15.12.2010

Nieuw: Trailer EBS E2 – nu beschikbaar!

Afbeelding: Groene stip wijst op E2 versie

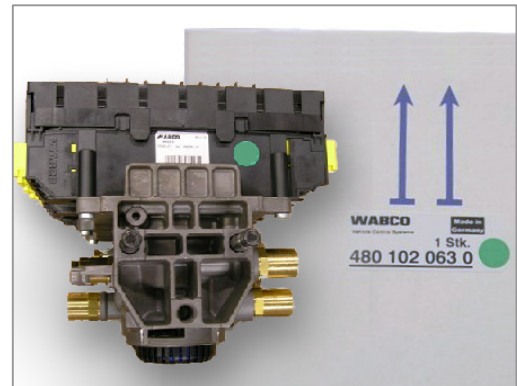
De nieuwe TEBS E2 modulator ziet er hetzelfde uit als het vorige model. De nieuwe TEBS E2 kan echter eenvoudig worden geïdentificeerd:

- Kenmerk: een groene sticker op de verpakking en de modulator tijdens een overgangperiode.
- Softwareversie: zodra de modulator is aangesloten op de diagnose, kan u de E2 versie identificeren aan de hand van de softwareversie TE002448.
- Serienummer: aan het serienummer op het typeplaatje op de TEBS E2 modulator is te zien of het een TEBS E2 modulator is.
